**Pěší trasy podél barokního mostu- změnový list**

**ZMĚNOVÝ LIST**

Evidenční číslo změnového listu: ZL-01/15

Specifikace změny: Sanace ploch parkoviště a záměna žulové dlažby  
neúnosná pláň

## Protokol o zkoušce č. 0698/15H

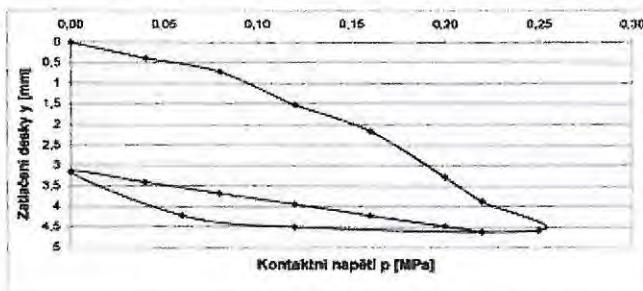
Dne 15.10.2015 byla provedena statická zat. zkouška dle ČSN 72 1006 na zkušebním úseku, který byl nachystán dle návrhu sanace „Plocha A“. Na zkušebním úseku bylo dosaženo požadované hodnoty  $E_{def,2} = \text{min. } 30 \text{ MPa}$  a proto doporučuji provést sanaci (výměnu) zájmové plochy dle níže navržených skladeb.

Návrh sanace:

Plocha A

tloušťka	profil	konstrukční vrstva	↓ úroveň ±0,000 m(pláň)
0,30m		kamenivo frakce 0/63	↓ -0,30m
0,50m		lom. kámen frakce 0/125	↓ -0,80m
		GEOTEXTILIE netkaná-propustná 200g

Plocha B

tloušťka	profil	konstrukční vrstva	↓ úroveň ±0,000 m(pláň)
0,30m		kamenivo frakce 0/63	↓ -0,30m
0,50m		lom. kámen frakce 0/125	↓ -0,80m
		GEOTEXTILIE netkaná-propustná 200g	
min.0,30		PARAPLÁN netříděné kamenivo frakce 0/300 (popř. 0/125) hutněné až do zaklínění	↓ -1,10m

PLOCHA B

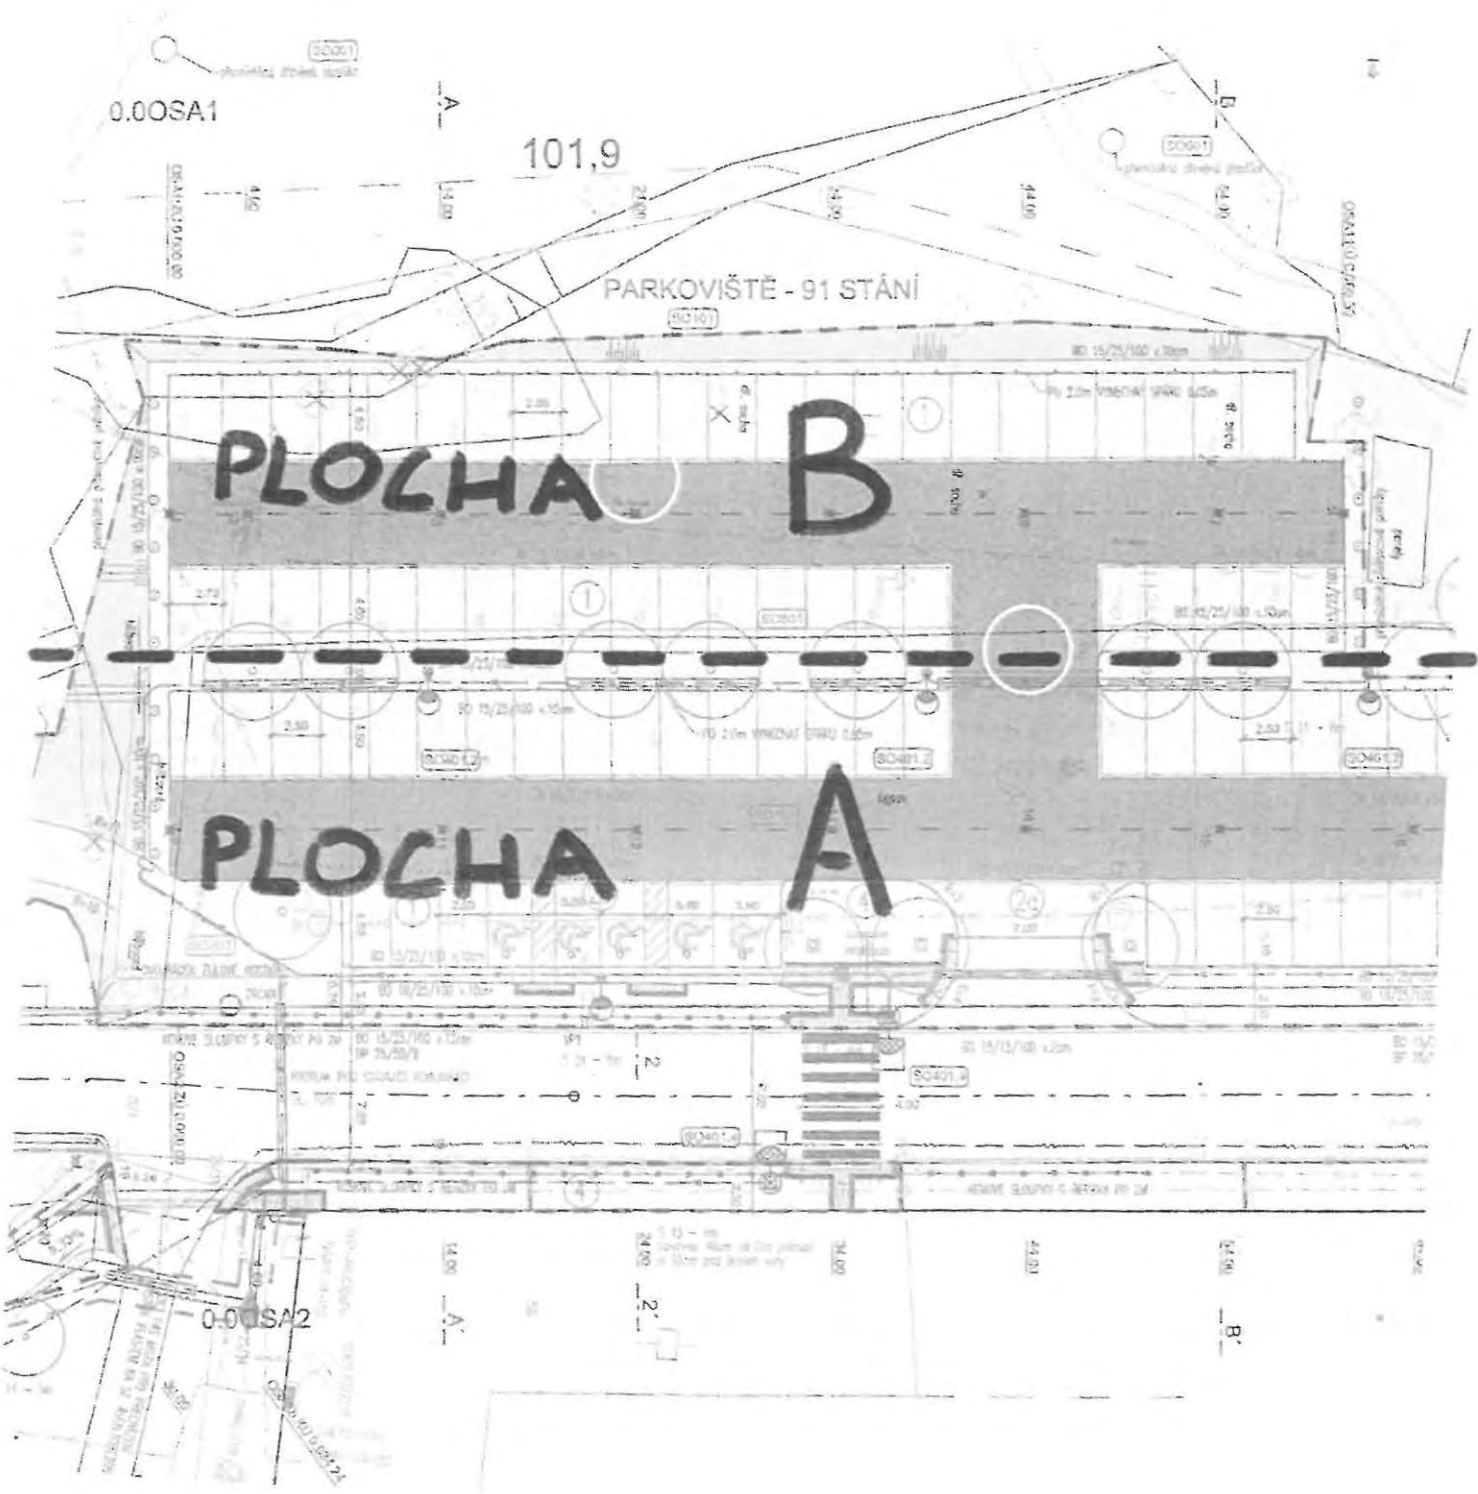
Dne 29.9.2015 byla provedena tzv. „pojezdová“ zkoušky plochy budoucího parkoviště. Stávající plocha byla v úrovni -0,2m od pláň komunikace. Zájmové území je tvořeno převážně navážkami charakteru prachových až písčitých hlín měkké až kašovitě konzistence. Kopaná sonda prokázala vysokou úroveň podzemní vody v hloubce cca 0,5m.

Pojezdová zkouška prokázala velmi nízké únosnosti – odhad hodnot  $E_{def,2} = 1$  až 5 MPa.

S ohledem na průběh pojezdové zkoušky byla plocha rozdělena na dvě části:

Plocha A ..... únosnější podloží ( $E_{def,2}$  cca 5 MPa)

Plocha B ..... neúnosné podloží ( $E_{def,2}$  max. 2 MPa)

Návrh sanace:

Plocha A

tloušťka	profil	konstrukční vrstva	↓ úroveň ±0,000 m(pláň)
0,40m		AKTIVNÍ ZÓNA 2 x 20cm kamenivo 32/63	↓ -0,40m
		GEOTEXTILIE tkaná-propustná 200g

Plocha B

tloušťka	profil	konstrukční vrstva	↓ úroveň ±0,000 m(pláň)
0,40m		AKTIVNÍ ZÓNA 2 x 20cm kamenivo 32/63	↓ -0,40m
		GEOTEXTILIE tkaná-propustná 200g	
min. 0,30m		PARAPLÁN netříděné kamenivo frakce 0/300 (popř. 0/125) hutněné z o zaklinění zrn	↓ -0,70m

- Situace IGP
- Inženýrsko – geologická dokumentace vrtu V3

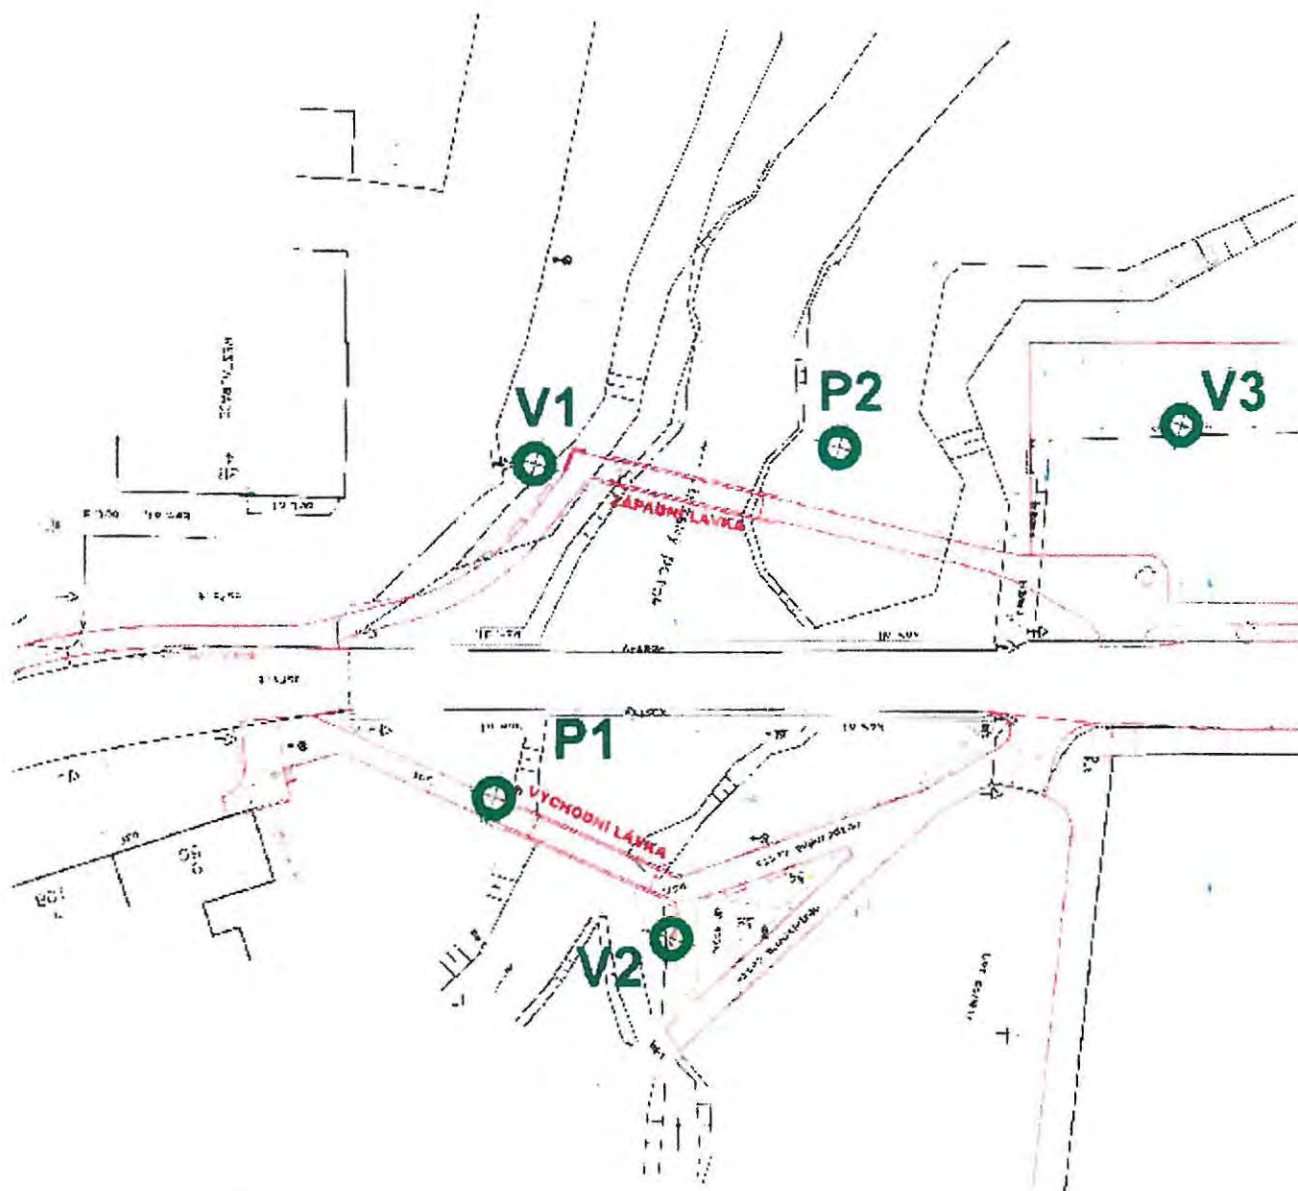
V průběhu přípravy stavby "**PĚŠÍ TRASY PODÉL BAROKNÍHO MOSTU - ŽĎÁŘ NAD SÁZAVOU**" byl jedním z podkladů pro zpracovatele dokumentace Inženýrsko – geologický průzkum, který zpracovala firma GEOSTAR, spol. s r.o., Tuřanka 240/1111, 627 00 Brno v říjnu 2012. Objednatelem průzkumu byl zpracovatel dokumentace - firma PK OSSENDORF s.r.o. Průzkum byl zpracován pro posouzení založení plánovaných lávek pro pěši u barokního mostu, lávky přes kanál vedoucí od zámku a posouzení podloží pod plánovaným rozšířením parkoviště.

V místě plánovaného rozšíření parkoviště byl proveden jeden jádrový vrt do hloubky 3m – V3.

V úrovni projektované pláně parkoviště – v úrovni cca – 0,40m pod úrovní stávajícího terénu byly zastíženy navážky - jíl písčité se suti, obsahuje různorodé úlomky (cihly, železo, hřebíky) tuhé konzistence, podmínečně vhodné pro podloží vozovek. Ustálená hladina podzemní vody v tomto vrtu dosáhla úrovně -1,80m.

Pod konstrukcí vozovky byla navržena 40 cm vysoká vrstva z tříděného hrubého kameniva frakce 16/63. Tato vrstva byla navržena jako retenční prostor pro odvodnění parkoviště, které nebylo možné realizovat jiným způsobem, zároveň tato vrstva představovala výměnu podloží. Takto navržena parapláň tak zasahovala do hloubky cca 0,8m pod původní terén. Podle vrtu V3 měla být v této úrovni zastížena navážka - jíl s písčitou příměsí a občasnými úlomky, tuhé konzistence, podmínečně vhodná do podloží.

Takto navržena výměna podloží měla být dle zkušeností zpracovatele dokumentace dostačující pro dosažení navrženého modulu přetvárnosti  $E_{def,2} = 30$  MPa. Po odkrytí parapláňe byly v reálu zastíženy zeminy nasycené vodou, přičemž situace se výrazně zhoršovala v závislosti od vzdálenosti rybníka. Statickými zatěžovacími zkouškami bylo zjištěno, že navrženým způsobem není možné dosáhnout požadovaného zhutnění.

K řešení vzniklé situace byl projektantem přizván geotechnik, který zhodnotil, že zájmové území je tvořeno převážně navážkami charakteru prachových až písčitých hlín měkké až kašovitě konzistence. Při provedení kopané sondy byla prokázána vysoká úroveň podzemní vody. Geotechnik ve spolupráci s generálním projektantem navrhl sanaci plochy, která byla provedena v pásu deseti metrů napříč celé plochy a ověřena statickými zátěžovými zkouškami. Ověřovacími zkouškami bylo prokázáno, že typ navržené sanace (návrh 01) je nedostačující a je nutné provést prohloubení a zvýšení konstrukčních vrstev.

Byl proveden druhý návrh (návrh 02) sanace, který znamenal prohloubení sanace o dalších 50 cm. Sanace byla provedena ve zkušebním pásu o délce deseti metrů napříč celé plochy a ověřena statickou zátěžovou zkouškou, která vyhověla.

Vyčíslené vícepráce souvisejí se zvětšeným objemem výkopových prací, odvozu přebytečné zeminy, jejím uložením na skládku a realizací výměny podloží v tloušťce dalších 50cm z netříděného kameniva frakce 0/123 a 0/63. Což odpovídá návrhu geotechnika.
